# Kvalitetssikring konseptrapport

## Nytt Vestre Viken sykehus

Dato: 4.3.16

Skrevet av: EY, med underleverandører

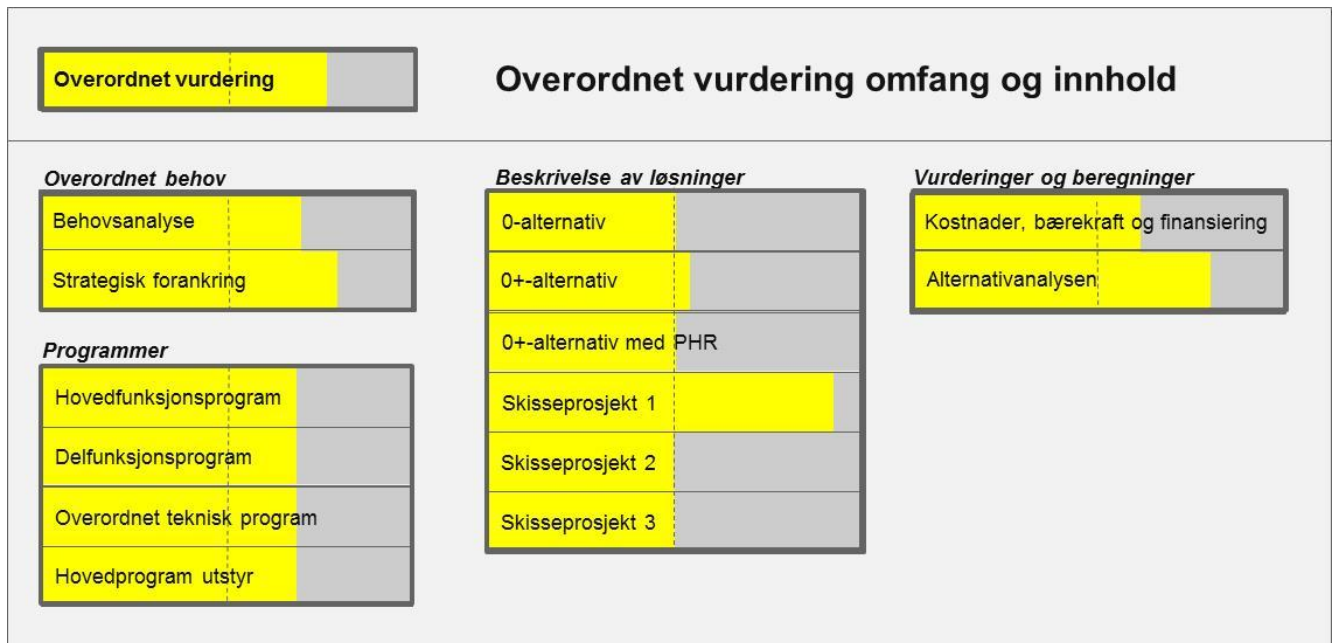
**Skisseprosjekt 1.** Prosjektets skissetegning for nybygg på Brakerøya. Her inkludert alderspsykiatri

**Skisseprosjekt 2.** Skissetegning for nybygg basert på nytt Østfold sykehus plassert på Brakerøya. Her inkludert alderspsykiatri.

**Skisseprosjekt 3.** Skissetegning for nybygg og rehabilitering av høyblokk på eksisterende sykehustomt i Drammen
